From: Ilse Gräber Toxvig
Sent: Wed, 15 Mar 2023 10:26:28 +0100
To: Land By og Kultur-Fællespostkasse
Subject: KDI sagsnr. 23/00206, Bemærkninger til lokalplan 463 og tillæg 21; Att Shannie Pedersen
Attachments: Signaturbevis.txt

From: Julie Holm Petersen
Sent: Mon, 27 Mar 2023 13:07:09 +0200
To: Shannie Dianna Sandris Pedersen
Subject: Høring i forhold til forslag til lokalplan nr. 463 og kommuneplantillæg nr. 21 - Landskab (MST Id nr.: 7175262)
Attachments: Signaturbevis.txt
Categories: Lodbjergsvej Søndervig

Bemærkning til lokalplan 463 og tillæg 21 til Kommuneplanen 2021 – 2033

Bemærkninger og indsigelser til forslag til Lokalplan 463

Tiden er ikke justeret til sommertid
5:30 pm er således kl. 18:30

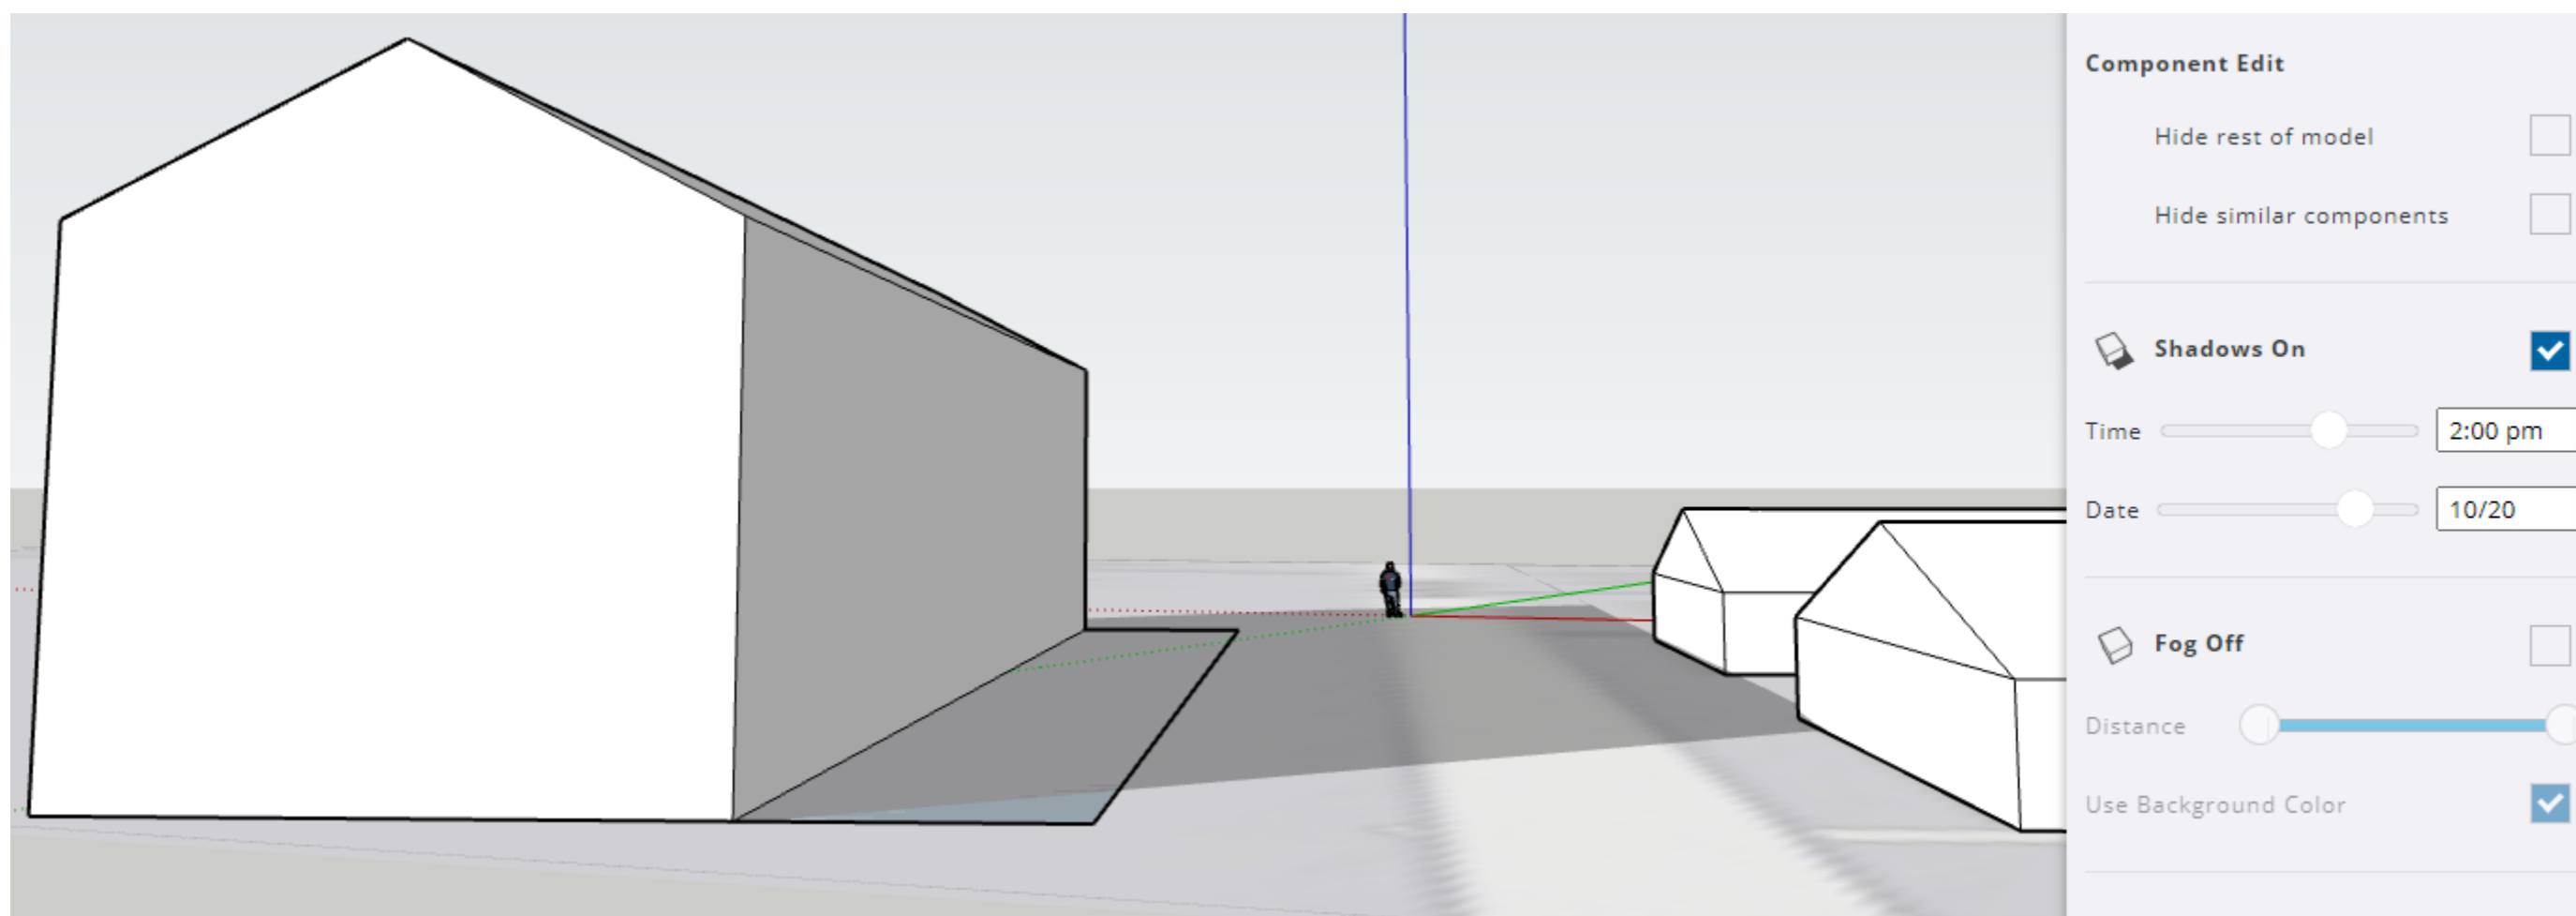
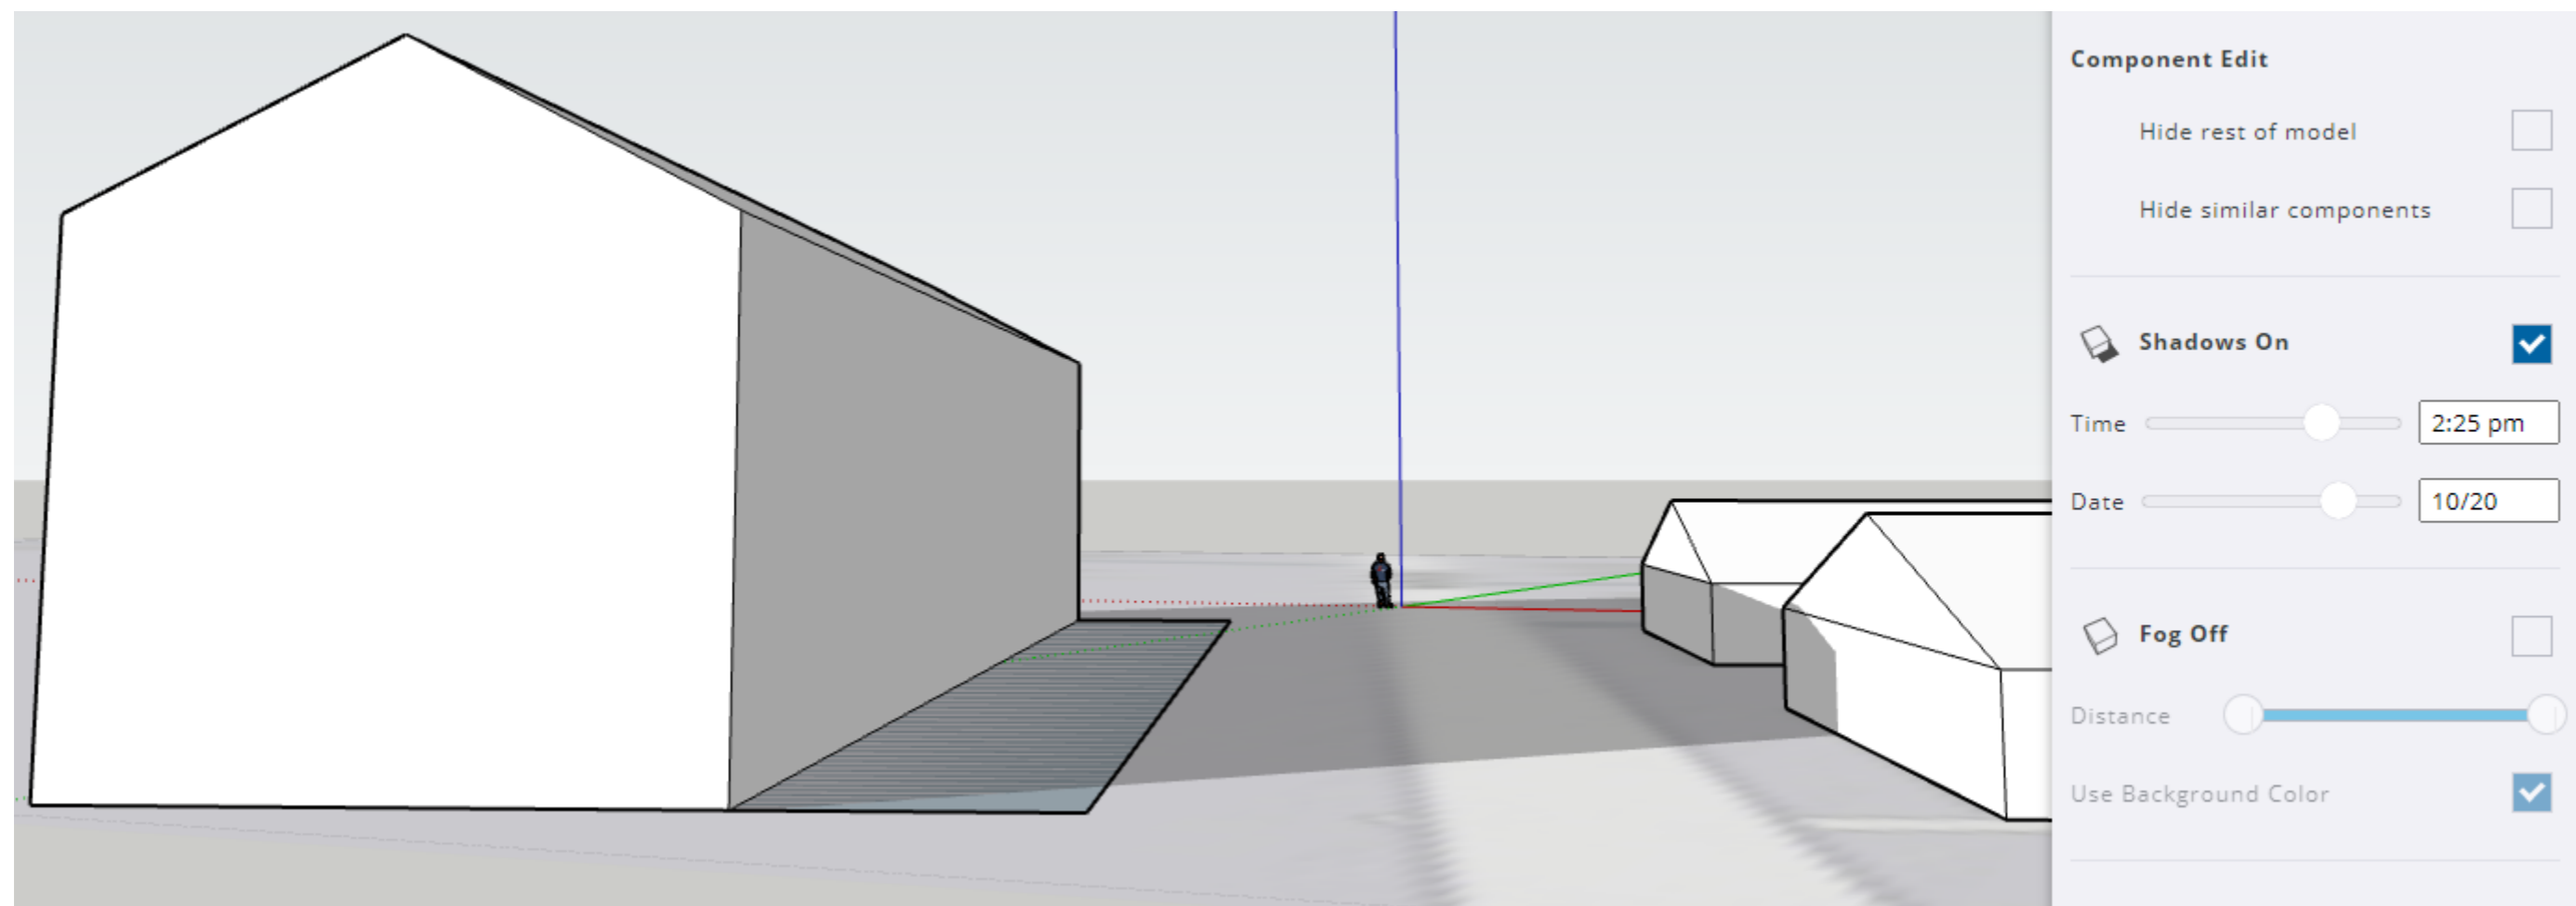
Som det fremgår af klokkeslættene i skemaet, så vil forslaget til Lokalplan 463 fx i praksis kunne sætte en stopper for fortorvsservering af aftensmad på restauranterne på modsatte side af Lodbergsvej (selv på årets længste dage vil solen være forsvundet fra fortorvet ca. kl. 19), ligesom sollys til aftensservering inde i selve restauranterne vil være et særsyn selv i sommerferien.

Hele fortorvet ved Ranch's og Pizzaria Valentino er i skygge fra ca. **kl. 16:50 d. 1. april**

Hele fortorvet ved Ranch's og Pizzaria Valentino er i skygge fra ca. **kl. 19:00 Sankt Hans Dag**

Hele fortorvet ved Ranch's og Pizzeria Valentino er i skygge fra ca. **kl. 18:00** i slutningen af sommerferien (d. **10. august**)

Vinduerne i Ranch's og Pizzeria Valentino er i helt i skygge fra ca. **kl. 18:30** i slutningen af sommerferien (d. **10. august**)

Hele fortorvet ved Ranch's er i skygge fra ca. **kl. 15:00 d. 20. oktober** (efterårsferie)

Vinduerne i Ranch's er helt i skygge fra ca. **kl. 15:25 d. 20. oktober** (efterårsferie)

Indsigelsen: Bebyggelsen i Forsalg til Lokalplan 463 skal reduceres i højde.

Arealet ligger inden for bevaringsværdigt landskab

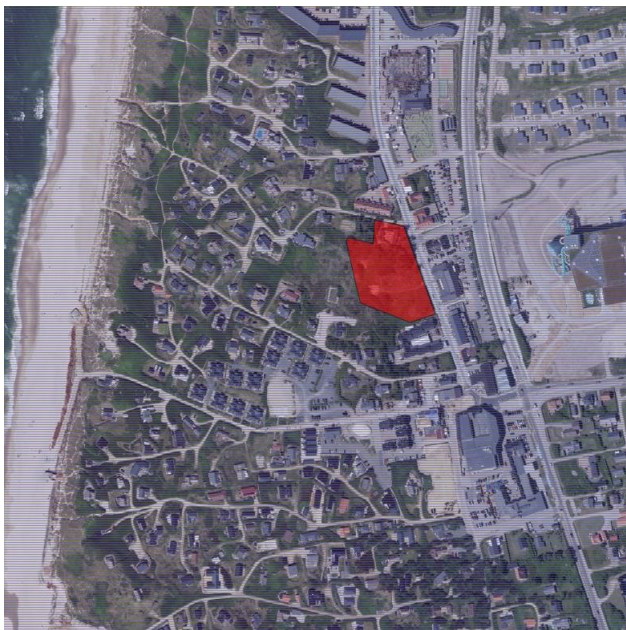
Ifølge "Oversigt over nationale interesser i kommuneplanlægning" punkt 3.1.1 er det en national interesse, at kommuneplanerne indeholder retningslinjer til sikring af bevaringsværdige landskaber, som i udgangspunktet friholder dem for byggeri og anlæg af hensyn til landskabsoplevelsen.

Det fremgår af Ringkøbing-Skjern Kommuneplans retningslinje for bevaringsværdige landskaber, at "*I bevaringsværdige landskaber skal hensynet til landskabet vægtes højt*", samt at "*De bevaringsværdige landskaber skal så vidt muligt friholdes for ny spredt bebyggelse, større tekniske anlæg, byudvikling, anlægsarbejder og større beplantninger, der forringer landskabets bevaringsværdige karakter og oplevelsesværdier*".
